CORNARE	
NÚMERO RADICADO:	112-1248-2017
Sede o Regional:	Sede Principal
Tipo de documento:	ACTOS ADMINISTRATIVOS-AUTOS
Fecha:	31/10/2017
Hora:	10:39:42.7...
Folios:

POR MEDIO DEL CUAL SE FORMULAN UNOS REQUERIMIENTOS Y SE TOMAN OTRAS DETERMINACIONES

Que funcionarios del Grupo de Recurso Aire de la Subdirección de Recursos Naturales procedió a evaluar la información allegada por la empresa y a realizar visita técnica el día 28 de septiembre del 2017, en virtud de lo cual se generó el informe técnico N°. 112-1343 del 26 de octubre del 2017, en el que se estableció lo siguiente:

RESPECTO A LA SOLICITUD DE MODIFICACIÓN DEL PERMISO DE EMISIONES ATMOSFÉRICAS

Imagen 1. Flujograma del proceso de activación térmica de arcillas

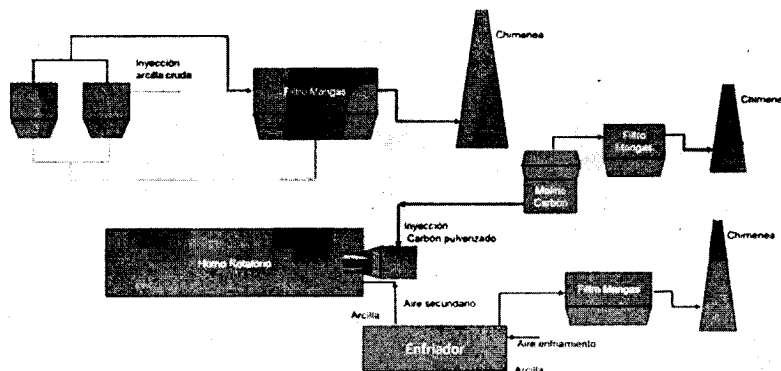
Es importante hacer algunas anotaciones en lo que a los límites de emisión de cada una de las chimeneas mencionadas corresponden:

- Chimenea del horno de arcillas (código IE-1: 20103). Si bien este proceso corresponde a la activación térmica de arcillas, el mismo se encuentra dentro de una planta de producción de cemento y corresponden a materias primas para producción del citado producto; por consiguiente, los límites de emisiones corresponden a los establecidos en la tabla 21, artículo 27 de la resolución 909 de 2008; con oxígeno de referencia a 11%; "Secador de materias primas".

- Chimenea enfriador de arcillas (código IE-1: 40182). Le corresponde el límite establecido en la tabla 23, artículo 29 de la resolución 909 de 2008.

- Chimenea molino de carbón (código IE-1: 40178). Le corresponde el límite establecido en la tabla 23, artículo 29 de la resolución 909 de 2008.
